Analyse et réponses aux avis des PPA sur le PLU arrêté de Portivechju

- 1- L'avis du Préfet
- 2- L'avis de la MRAe
- 3- L'avis de la Collectivité de Corse
- 4- L'avis de la Chambre d'Agriculture
- 5- L'avis de l'INAO

1- Analyse et réponses aux avis du préfet

Talweg UA	- Site intéressant mais impactant en haute ville (insertion architecturale du projet)	Ce secteur a été rajouté dans l'évaluation environnementale. L'OAP a été complété par la mention de l'ancienne oliveraie dans les « espace naturels à protéger » de l'OAP.

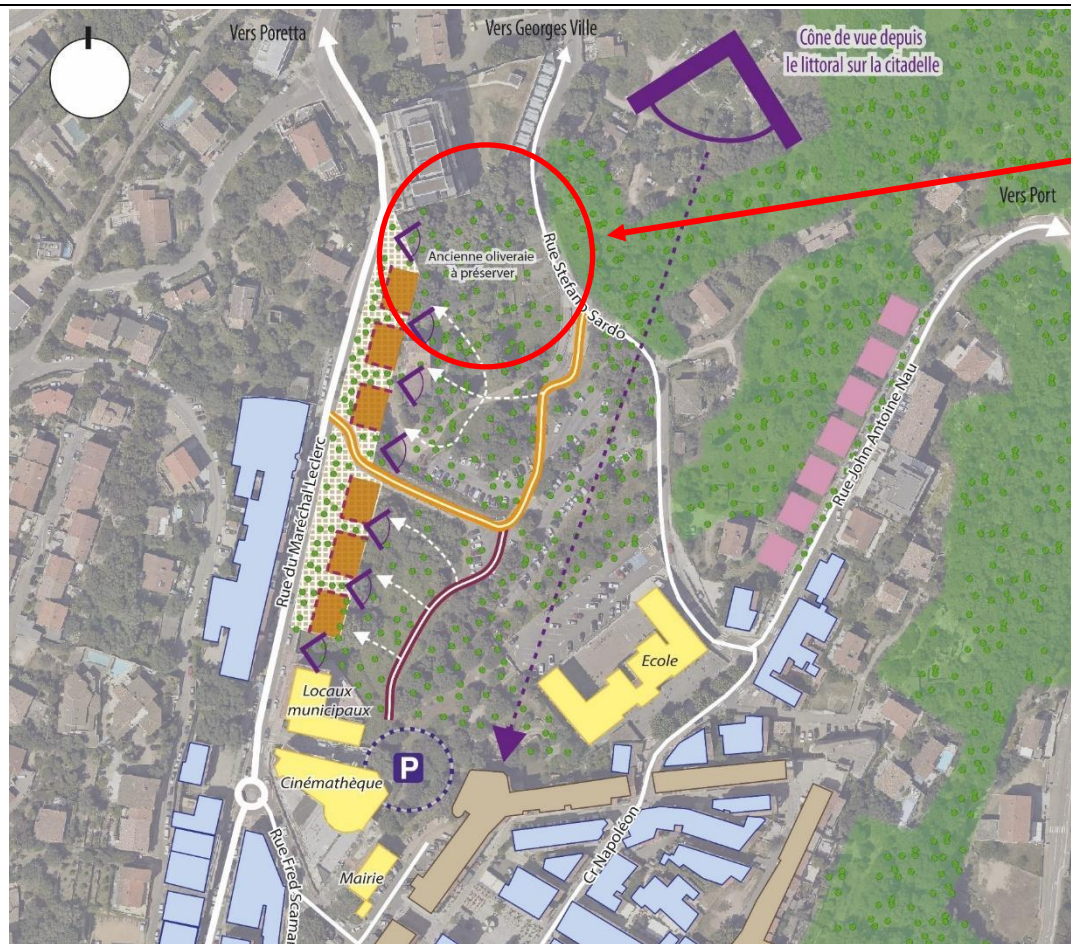
=> évaluation environnementale non menée sur ce site, pourtant oliveraie significative. L'OAP devra être retravaillée afin de préserver le cœur de l'ancienne oliveraie de toute nouvelle construction.

Ancienne Oliveraie intégrée à l'espace naturel à protéger

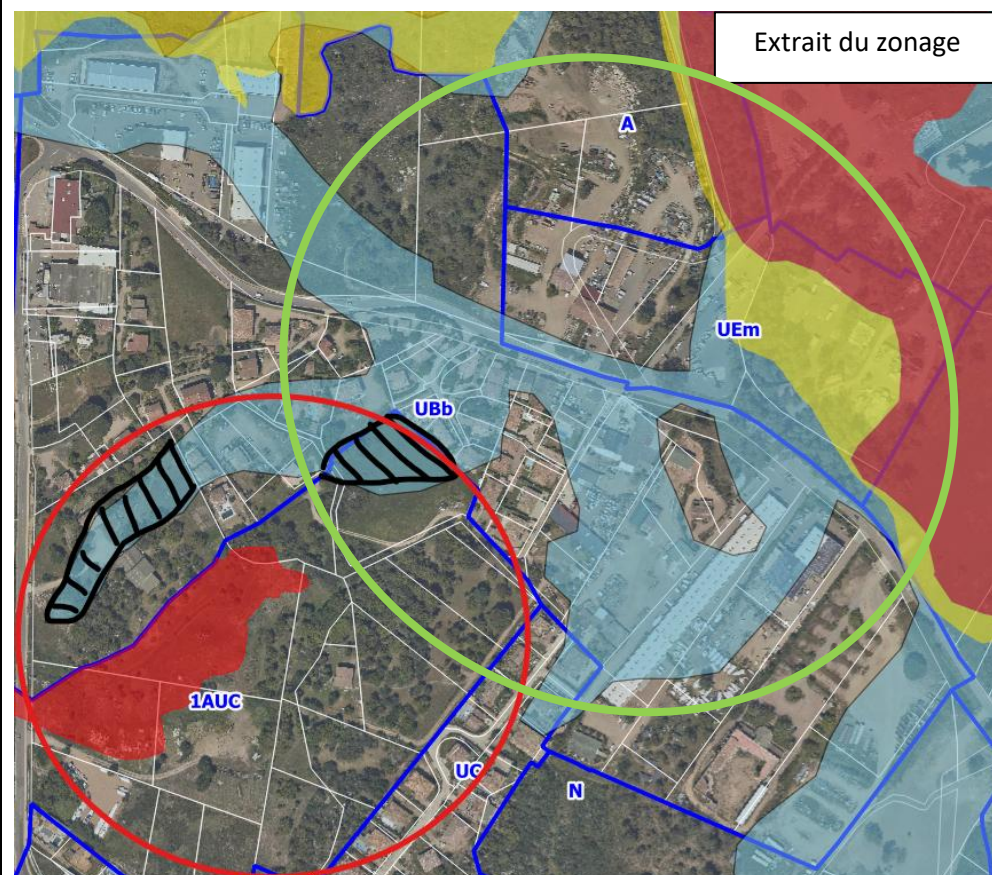
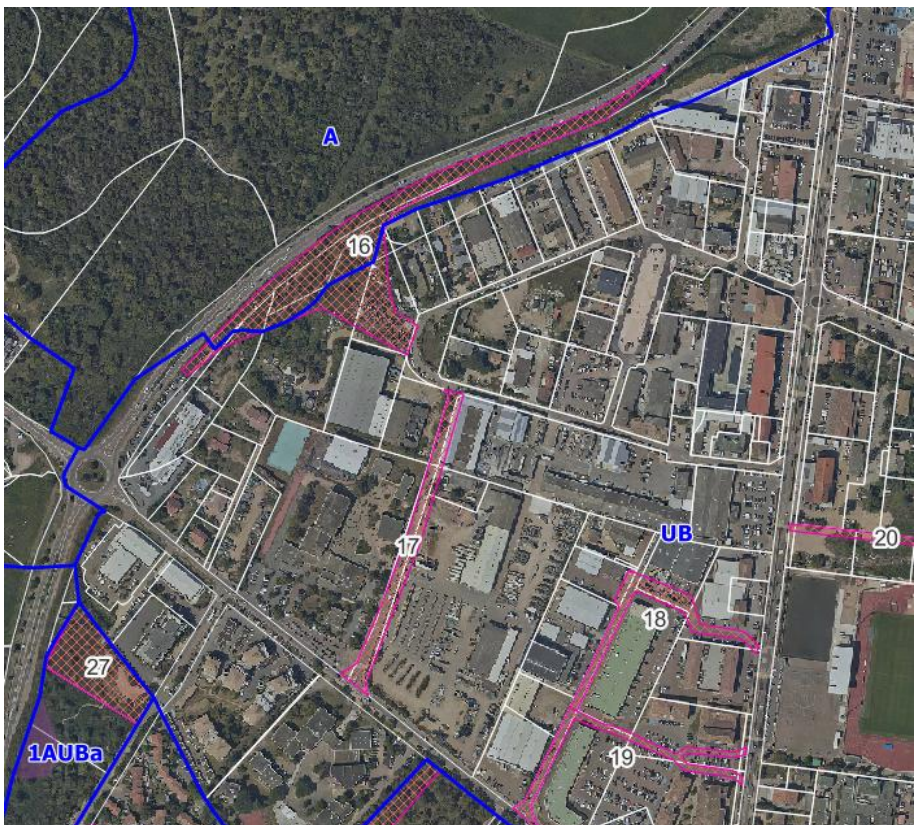
Murtonu - secteur 1 UBb / UC	- vigilance sur plusieurs logements projetés en lit majeur de l'AZI. - au sud, en zone UC, uniquement du logement individuel sans SMS => pas de nouvelles constructions en lit majeur en dehors de la zone urbaine (application de la doctrine sur ce secteur)	La présence du lit majeur de l'AZI a été précisée dans les OAP. A noter que cette contrainte a déjà été prise en compte dans les OAP même si la cartographie de l'AZI n'a pas été rappelée : - les zones urbaines en UBb, UC et UEm (dans le cercle vert) : zones qui ont été considérées comme Partie Actuellement Urbanisée et donc constructibles sous réserve d'une étude hydraulique préalable - les secteurs non-bâties dans les zones UBb et 1AUC (dans le cercle rouge) : les emprises de l'AZI ont été classées inconstructibles dans l'OAP (= espaces verts à protéger).

Hachurés noirs : secteur non-bâti dans le lit majeur de l'AZI et donc inconstructibles dans l'OAP

Emprise rouge : secteur non bâti et dans les zones d'Aléa très fort du PPRI et donc non constructible

Les parties inconstructibles en raison du risque inondation (AZI des secteurs non urbanisés et secteur d'aléa très fort du PPRI) sont classées en espaces verts à protéger, inconstructibles.

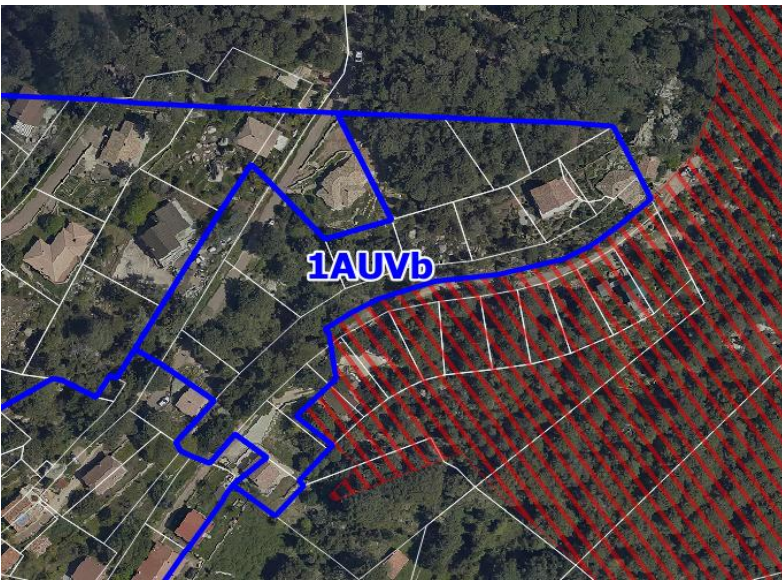
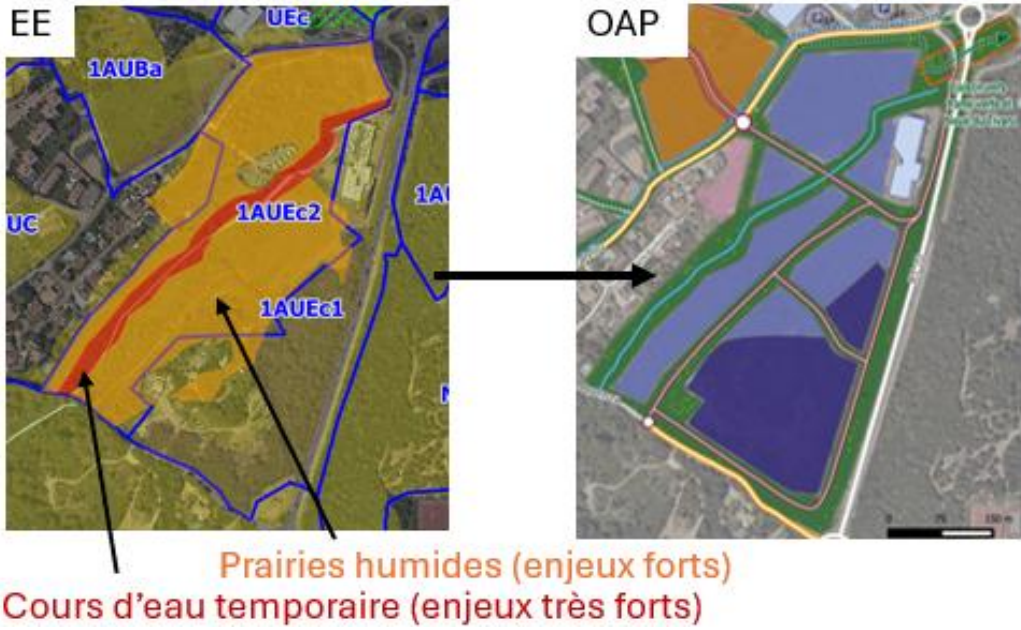
Arrière-port secteur 3 UBL	=> secteur à accompagner, par contre le chiffrage en nombre de logement ne semble pas être le bon (4 logements ?)	Erreur de notre part dans le texte de l'OAP : oublie des 3 villas en plus des 4 logements en collectifs soit 7 logements au total L'OAP a été corrigée	
Pifanu secteur 2 UB	- manque aussi SMS n°4 pour lequel il y aurait des logements potentiels à ajouter => le faible chiffrage en logements interroge et reste à confirmer (4 logements ?)	Erreur de notre part dans le texte de l'OAP : 9 logements au total L'OAP a été corrigée	
Arca-secteur 1 UVa	=> il reste à vérifier la nécessité ou non d'un emplacement réservé pour le projet de salle polyvalente ?	Les parcelles sur lesquelles est projetée la salle polyvalente étant privées, un emplacement réservé a été mis en place.	
Cecchia-secteur 4 1AUV	pourrait être regardée comme en discontinuité du village même s'il jouxte en partie Uva ; => secteur historique de la commune mais implantation de constructions en extension d'une forme urbaine qui pourrait ne pas répondre à toutes les caractéristiques d'un village au regard du PADDUC (voir chapitre II).	La zone 1AUV vient en continuité de la zone UVa (zone urbaine du village de Cecchia résidentielle). Cette même zone UVa est en continuité du village de Cecchia classé en zone UV. Afin de confirmer la continuité urbaine entre la zone UV et UVa, le zonage a été retravaillé afin de privilégier cette continuité dans un 1^{er} temps et reporter l'extension du village ultérieurement en reclassant la zone 1AUV en 2AUV.

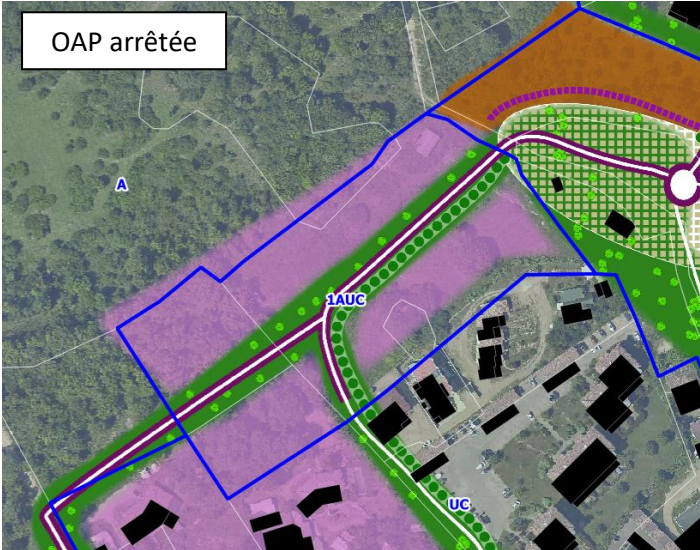
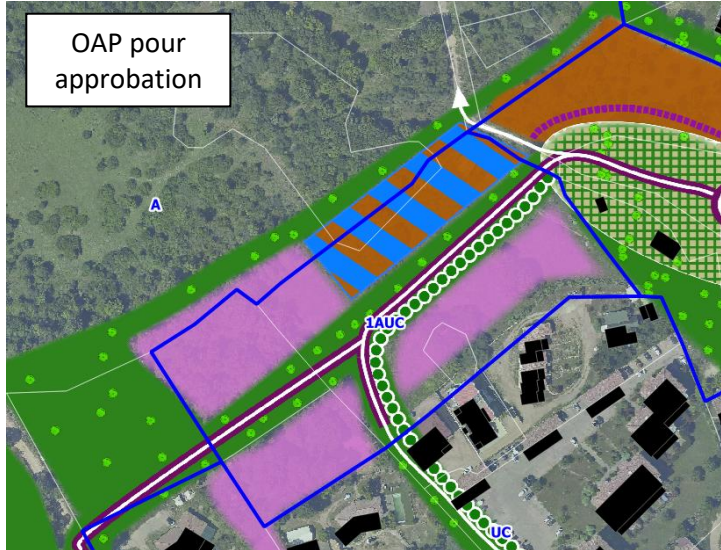
U Spidali 1AUVb	- ZNIEFF de type 1 ; - réservoir de biodiversité - aléa fort feux de forêt inconstructible à proximité immédiate - pas de SMS et uniquement de la maison individuelle, => Il pourrait être intéressant de maintenir uniquement les maisons de village en zone UV (15 logements potentiels) et de modifier la zone 1AUVb.	Lors de la délimitation de la zone à urbaniser, nous avons pris soin d'exclure totalement les parcelles qui étaient comprises dans le périmètre de l'aléa fort feux de forêt. Dans le cadre de l'OAP, nous avons également veillé à créer un bouclage routier au nord de la zone AU afin d'améliorer la desserte et adapter le réseau viaire au risque incendie. Nous avons aussi mis en place une aire de retournement et prévu l'élargissement de la voie, en conformité avec le DFCE, afin de permettre la circulation des véhicules de secours en cas d'incendie. Le secteur a été reclassé en 2AU dans l'attente d'études complémentaires à mettre en œuvre dans le cadre d'une procédure d'évolution du PLU.

Puncheddu - secteur 2 1AUEc1 et AUEc2	- ESA ; - enjeux importants identifiés dans l'évaluation environnementale (p.136) non intégrés dans l'OAP ; - si le cours d'eau et la ripisylve ont été évités suite à l'évaluation environnementale, la principale mesure de réduction consiste à diminuer la densité des activités sans plus de précision ; - zone activité commerciale située au droit des habitations, de la RT en vitrine de la ville : le dimensionnement reste à justifier car fortement impactant (même si R+1 max) - application article L.752-6 du Code du commerce : en application de la loi climat et résilience : interdiction création zone commerciale portant artificialisation si supérieure à 10.000m ; - seuls quelques logements individuels en zone UC ; => réserve importante sur ce secteur si uniquement zone commerciale, en plus des enjeux environnementaux et agricoles afférents	Suite aux conclusions de l'évaluation environnementale, l'OAP (sur les zones 1AUEc1 et 1AUEc2) a été revisitée pour protéger le cours d'eau temporaire et sa ripisylve et les espaces boisés environnants (rôle de micro-corridors écologiques). Les enjeux importants identifiés dans l'EE ont bien été intégrés dans l'OAP. La commune fait le choix de conserver ces deux zones 1AU, à vocation commerciale qui doivent permettre d'accueillir les activités commerciales délocalisées de Poretta. Sur le plan écologique, l'ouverture à l'urbanisation de ces zones a des impacts résiduels sur la biodiversité (malgré les mesures d'évitement et de réduction prises). C'est pourquoi, la mise en œuvre du projet fera l'objet d'une compensation, dont la stratégie est en cours de définition (site naturel de compensation à l'étude). Le choix d'un autre site pour accueillir ces activités économiques se révèle tout autant impactant sur la biodiversité. Le secteur bénéficie d'infrastructures stratégiques indispensables pour ce type d'activités. Si l'on considère l'ensemble des contraintes règlementaires et environnementales, ce site reste le meilleur choix. Une extension au nord, à proximité du camping, aurait impactée un ESE du PADDUC. Une extension, au nord-ouest et à l'ouest, aurait impactée des terres agricoles déclarées au RPG.

L'impact paysager du bâti de la zone d'activités est réduit par la limitation des hauteurs (R+1 max) mais également par la mise en place de retraits paysagers importants par rapport à la voirie : 15m minimum. Il s'agit de la création d'une zone d'activités mixte dont la vocation n'est pas uniquement commerciale, des activités artisanales, de services ou encore des bureaux pourront également y voir le jour. Dans le règlement, il est écrit, page 138, secteur « à dominante commerciale ». Bien que les enjeux aient bien été pris en compte dans l'OAP afin de mieux étudier l'ensemble des enjeux en corrélation avec l'urbanisation potentielle, ce secteur a été reclassé en zone en 2AU en maintenant uniquement la continuité urbaine au Nord en lien avec les bâtiments d'activités existants.
Puncheddu- secteur 1 1AUC	- individuel uniquement en extension : nécessité de les conserver restant à démontrer (en particulier la partie nord situé au-delà du « front bâti ») ; - OAP à préciser même si celle-ci est prévue en phase 2 notamment sur l'impact visuel et la cohérence des différents types d'habitat envisagés ; - cohérence avec les propositions du diagnostic urbain à vérifier ; - ESA ; => Cette OAP nécessite d'être réétudiée voire d'être redimensionnée	L'objectif de cette OAP est de densifier le quartier existant en favorisant la mixité de la typologie de l'habitat afin de ne pas bouleverser l'environnement urbain et naturel de ce quartier et respecter l'insertion paysagère des futurs bâtiments. La zone jouxte des secteurs d'habitats collectifs au nord. Au sud et à l'ouest, on retrouve majoritairement des logements individuels qui s'inscrivent dans un espace plus naturel. C'est sur la base de ce diagnostic que l'OAP a été conçue en ayant pour objectif de densifier sans dénaturer les différents secteurs composant le quartier de Puncheddu. L'OAP a été complétée par : - la capacité d'accueil du nombre de logements par secteur, - une diversification de la typologie sur le secteur 1AUC, - un renforcement des espaces naturels à préserver afin d'améliorer l'intégration paysagère   Collectifs à créer Possibilité de logements saisonniers Fronts bâtis avec possibilité de commerces en Rdc Individuels à créer !! décalage entre l'OAP et le zonage

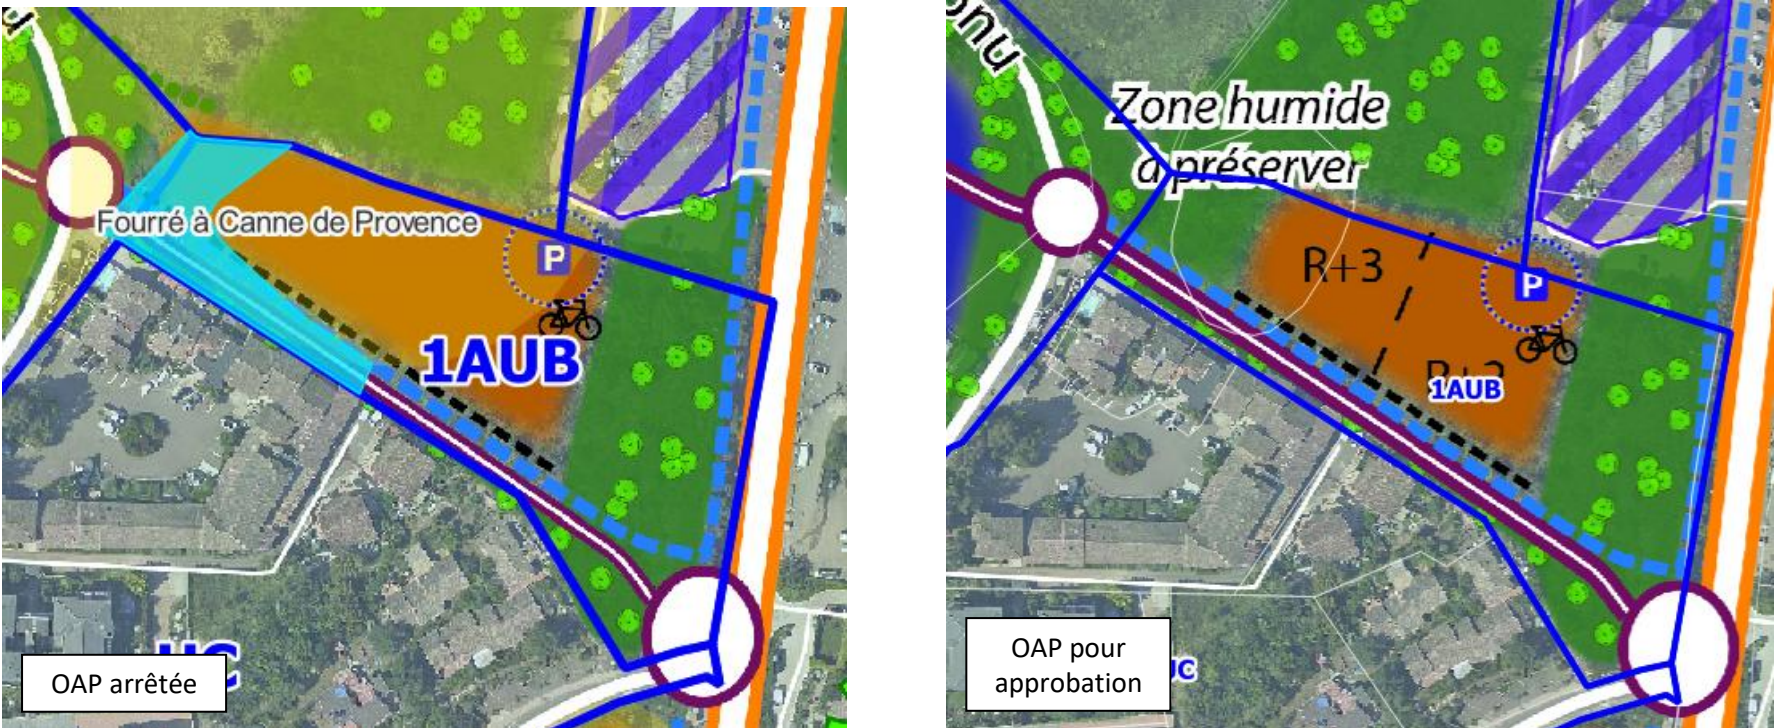
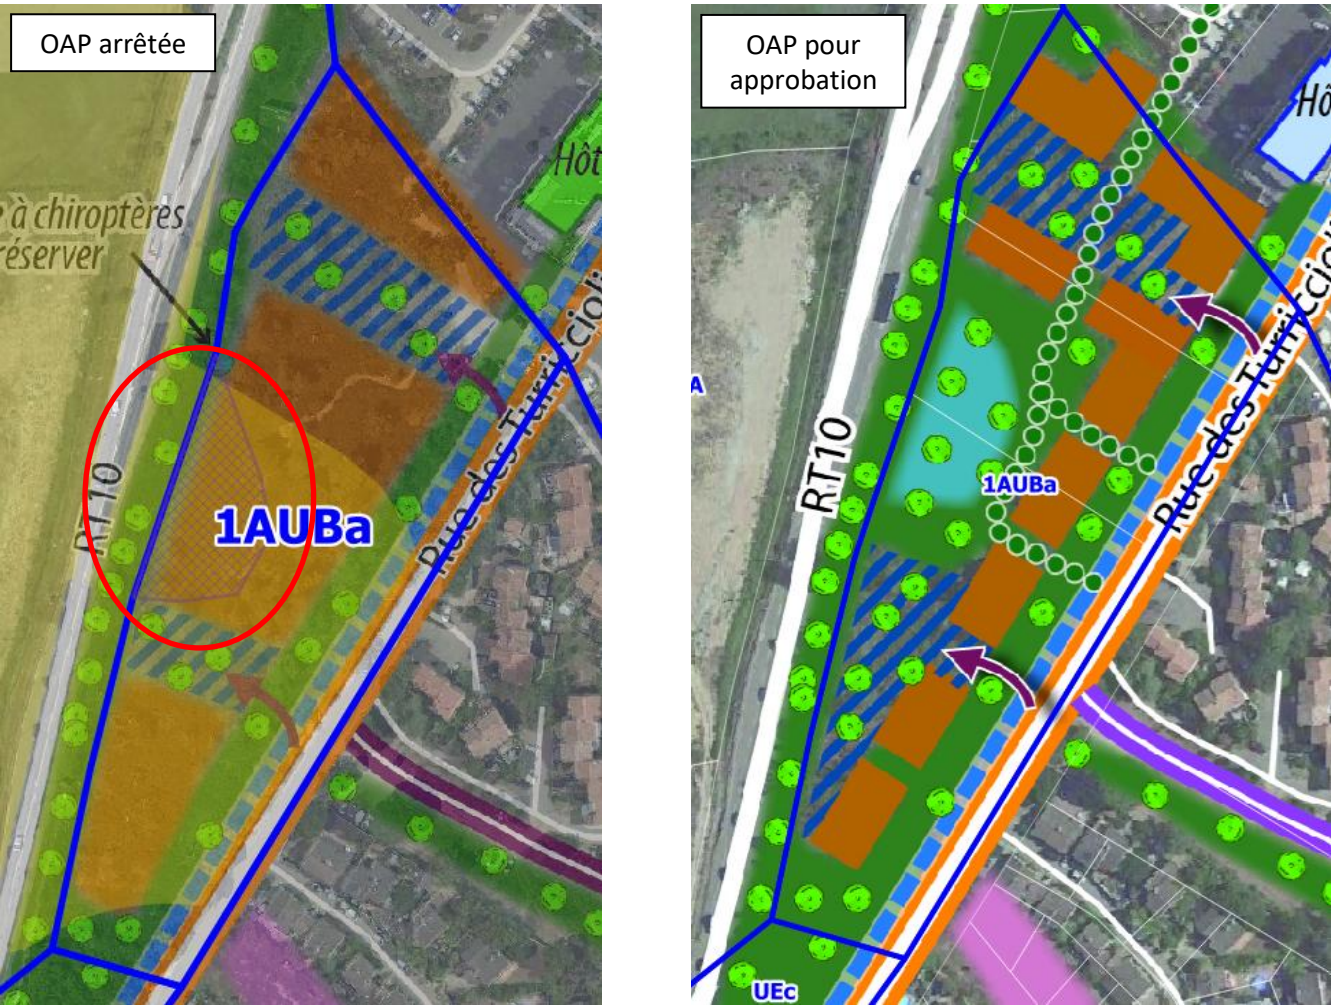
Tenda- secteur 1 1AUB	- présence zone humide non intégrée dans l'OAP ; => éviter la zone humide avant de l'ouvrir à l'urbanisation	L'OAP a été modifiée pour intégrer la zone humide située à l'ouest de la zone 1AUB dans l'OAP. Le contour Fourré à Canne de Provence sera repris. L'OAP a été complétée pour préciser dans son plan : préservation de la zone humide.

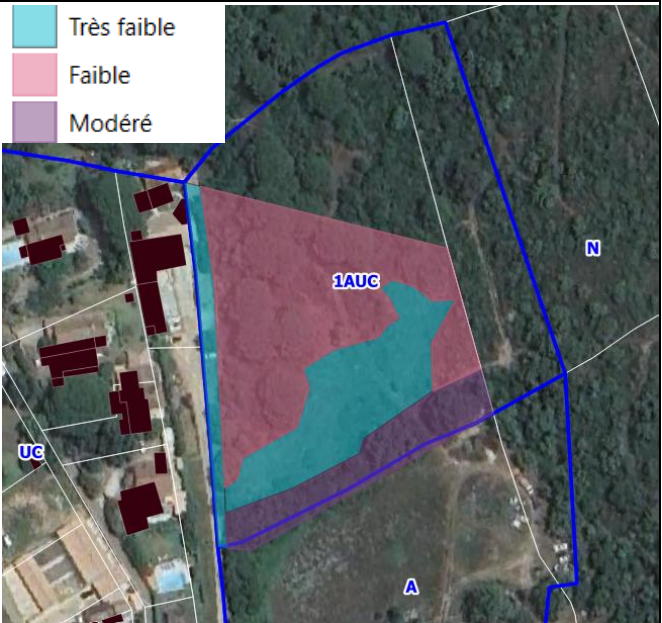
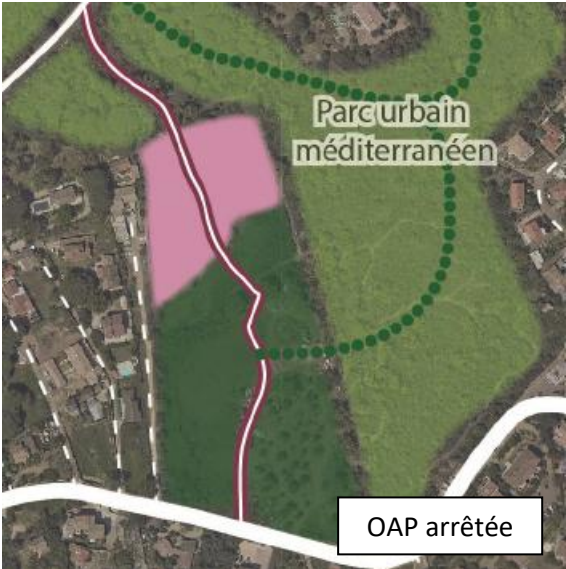
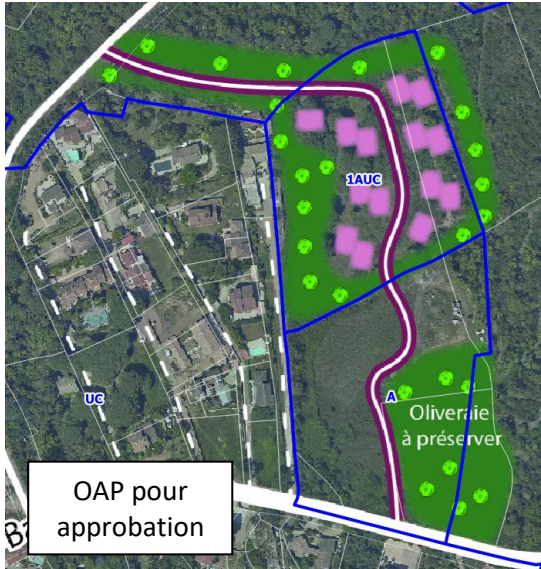
Turriccioli 1AUBa	- ESA mais au cœur de la forme urbaine, - zone humide non intégrée dans l'OAP (cf chapitre 1.3.6 du présent avis) - extension réseau assainissement nécessaire => à réétudier en phase 2 par exemple en évitant a minima l'ensemble de la zone humide	L'OAP a été modifiée pour intégrer la zone humide (cercle rouge illustration ci-contre).  !!\ décalage entre l'OAP et le zonage
